Modulo per la presentazione delle osservazioni per i piani/programmi/progetti sottoposti a procedimenti di valutazione ambientale di competenza statale

ID: Codice procedura (ID_VIP/ID_MATTM): 12691

“Progetto di un impianto eolico denominato “Pitigliano” ubicato nei comuni di Pitigliano (GR) e Sorano (GR) costituito da 20 (venti) aerogeneratori di potenza nominale 7,0 MW per un totale di 140,0 MW con relative opere connesse ed infrastrutture indispensabili”

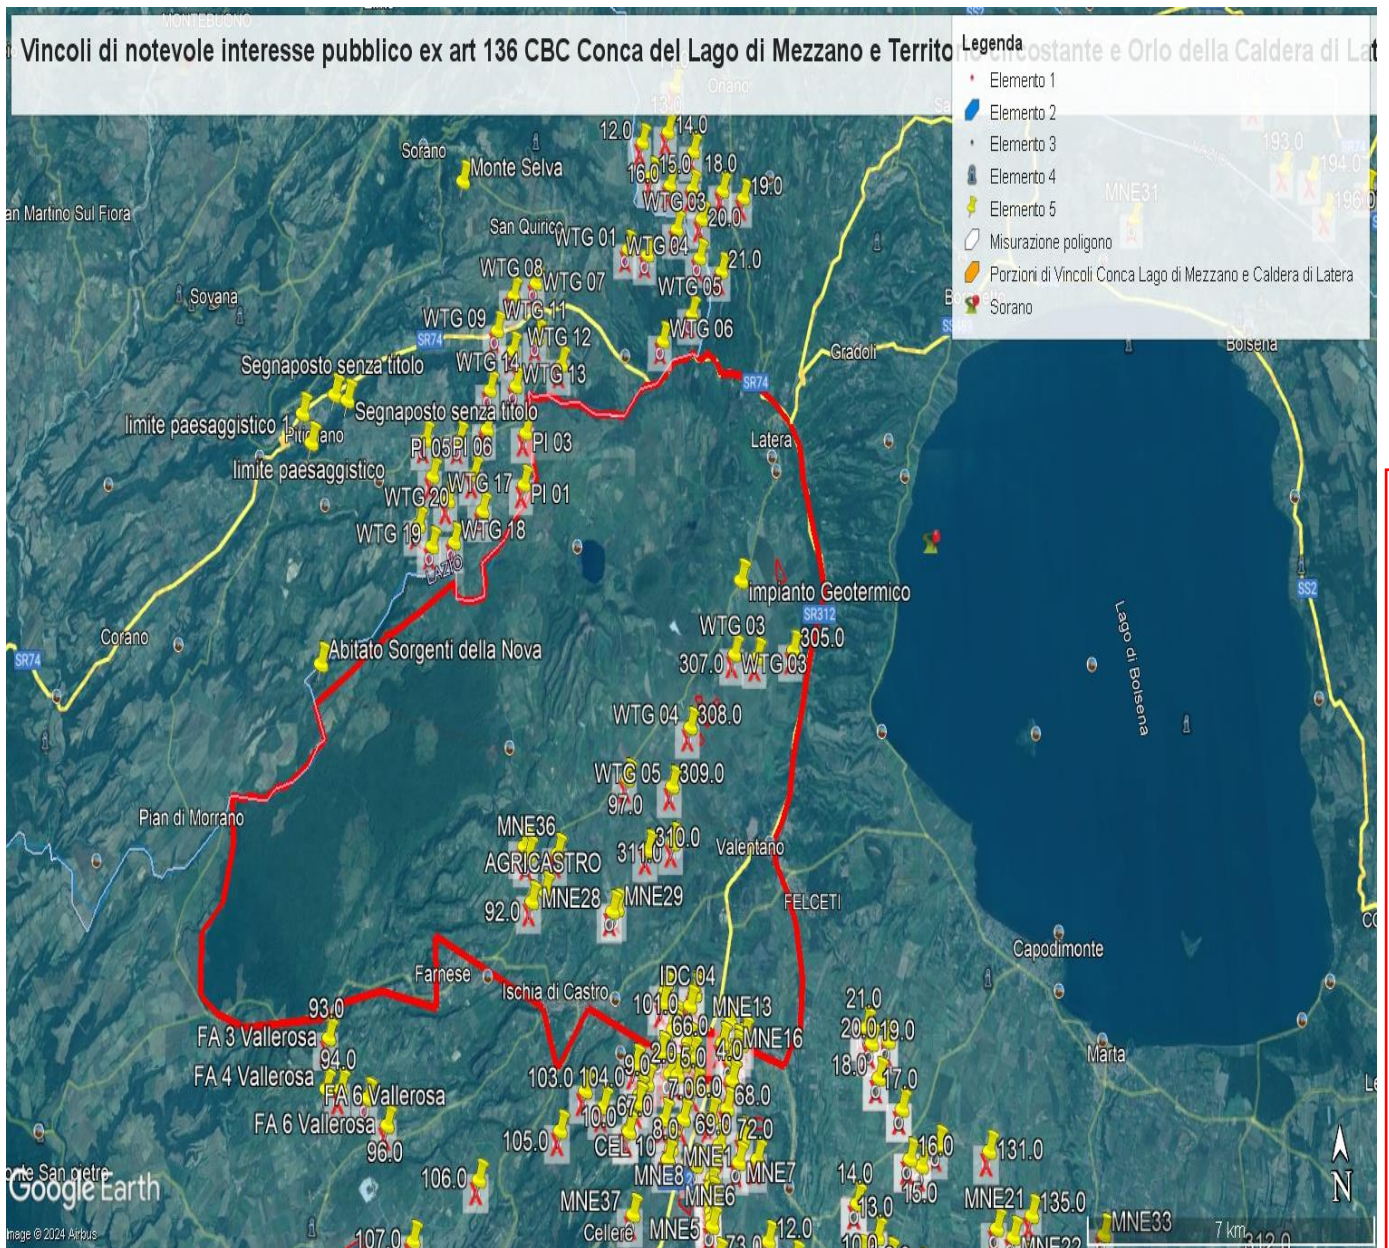
Il progetto è inteso essere realizzato in un'area caratterizzata da numerosi vincoli di carattere archeologico e non rispetta le dovute distanze da essi.

In generale, il progetto cozza contro l'esigenza di tutelare un paesaggio storico unico nel suo genere, per millenni plasmato dall'attività umana e dal suo integrarsi con le sue peculiarità naturali.

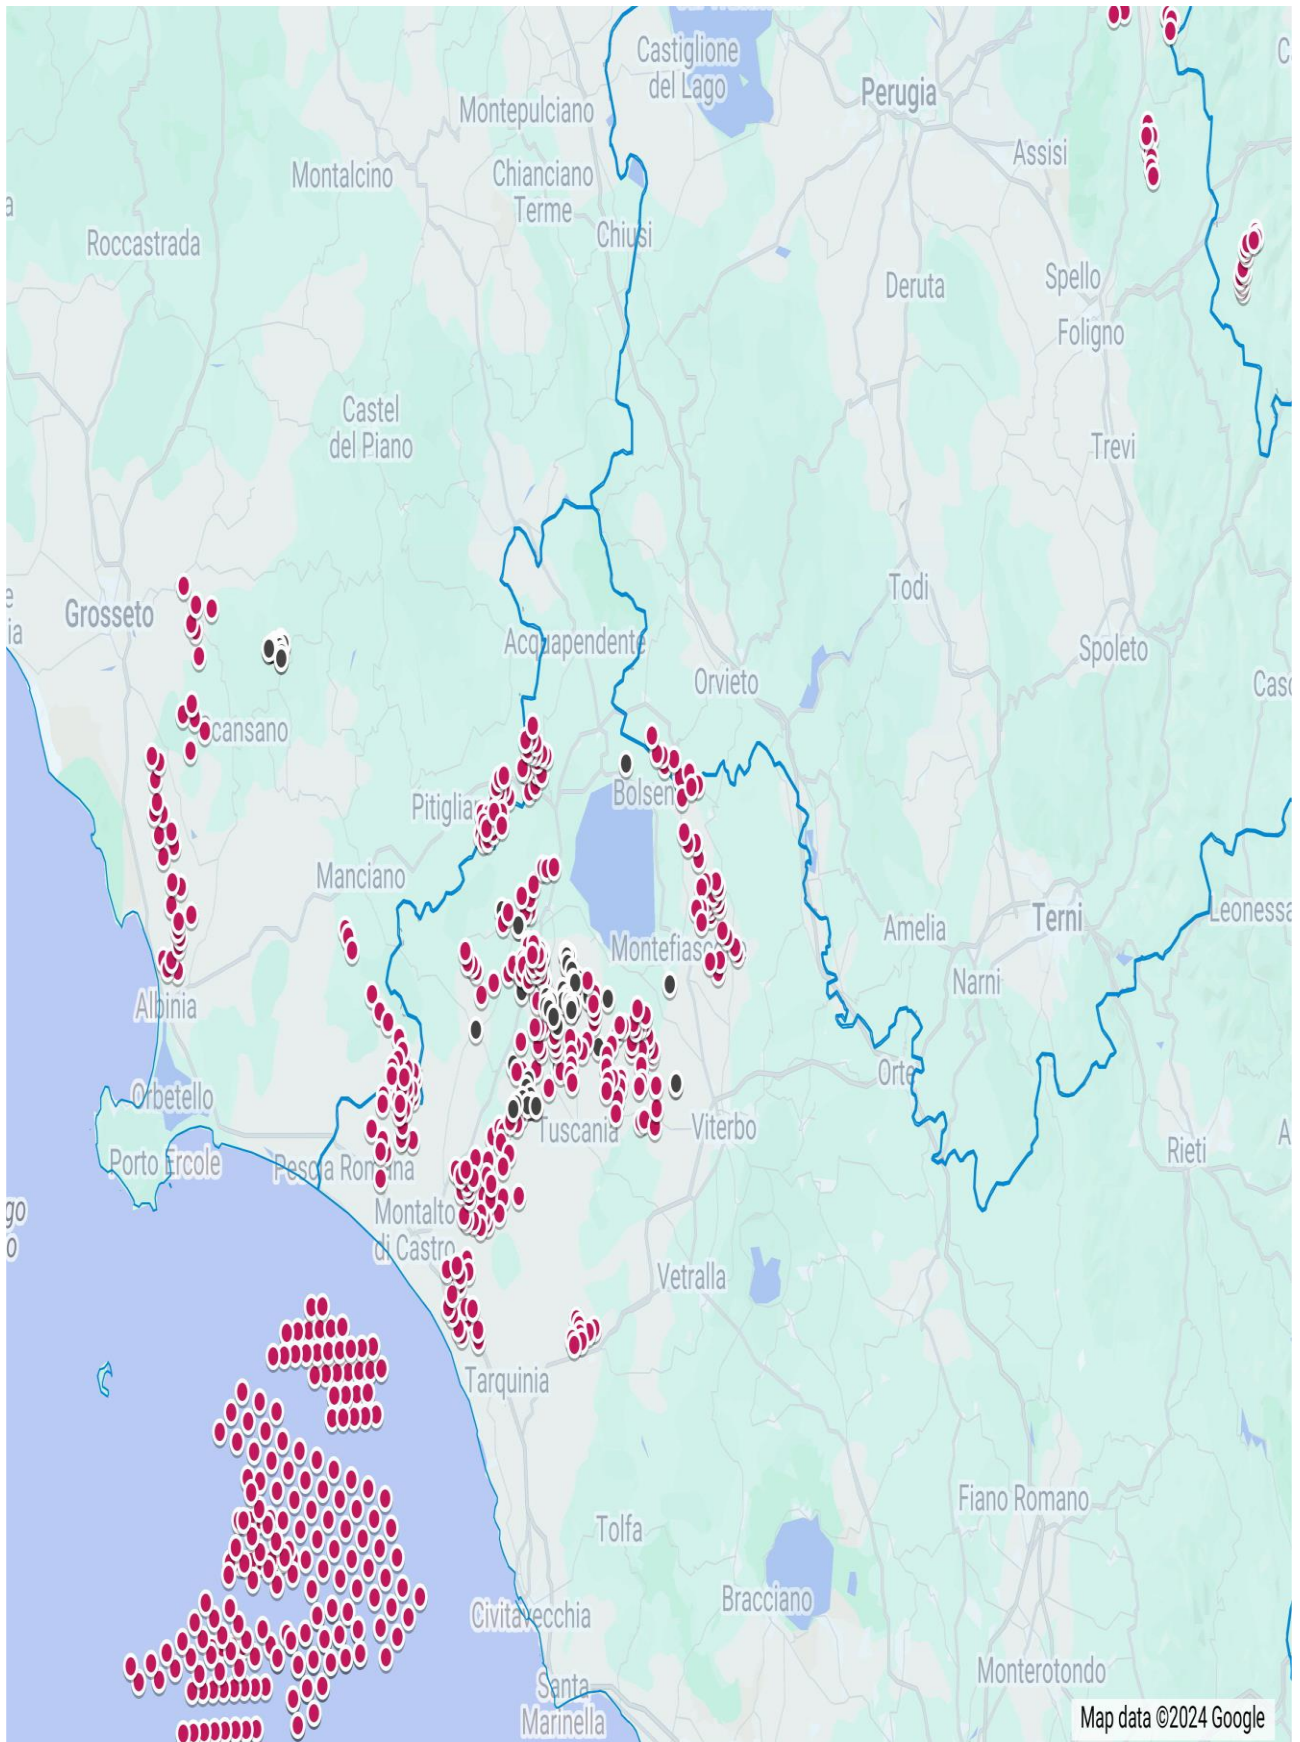
IMMAGINE n. 4 Si evidenzia che i tre aerogeneratori WTG 07, WTG 08 e WTG 09 impattano con il vincolo paesaggistico di notevole interesse pubblico del Centro Storico di Sorano. Il WTG 07 si troverebbe a 2828 m, WTG 08 2504 e WTG 09 2990. Il cavidotto dell'impianto invece impatta in buona parte del Vincolo paesaggistico ex art. 136 del CBC del Centro Storico di Pitigliano.

IMMAGINE n 5. Mappa eolici elaborata dall'Associazione Amici della Terra. La mappa evidenzia il cumulo degli impianti tra Lazio e Toscana.

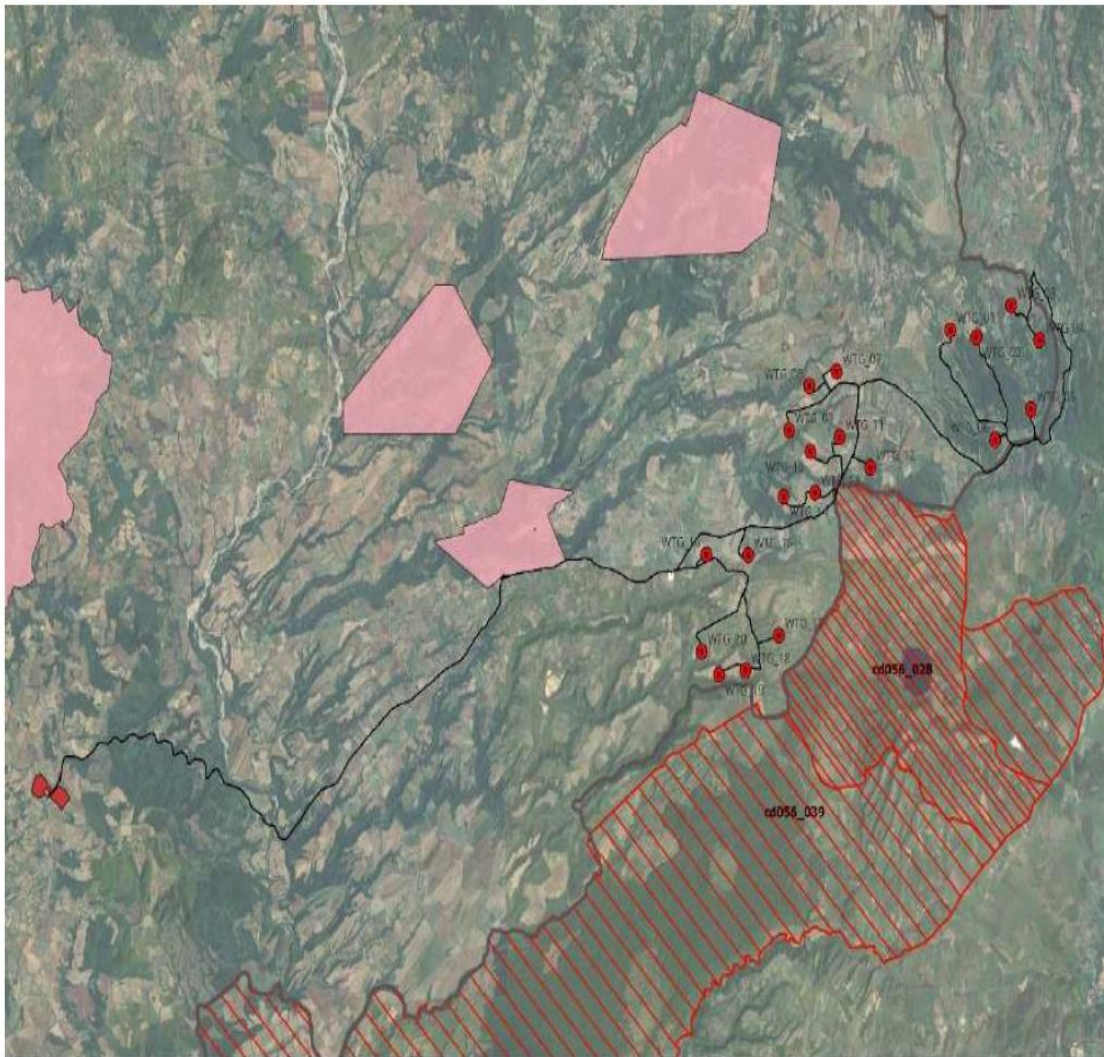
Riguardo al cumulo degli impianti FER, le mappe prodotte dalla proponente riguardano, come già evidenziato, soltanto una parte molto piccola degli impianti FER dell'area intermedia e vasta e in particolare di quelli eolici che contribuiscono a creare un notevole cumulo e la saturazione del territorio tosco laziale. Riguardo al cumulo dei soli impianti eolici si riporta la mappa dell'intervisibilità degli impianti eolici elaborata dall'Associazione nazionale “Amici della Terra”.

Se agli impianti eolici rappresentati qui sopra che non comprendono sia l'impianto eolico Pitigliano e le altre 14 pale del progetto eolico in verifica amministrativa sempre nel territorio di Pitigliano si aggiungono i migliaia di ettari (7000 fin'ora) di territorio occupato dagli impianti fotovoltaici e agrivoltaici e dalle altre tipologie appare chiaro il numero spropositato degli impianti FER nella bassa toscana e nella Tuscia.
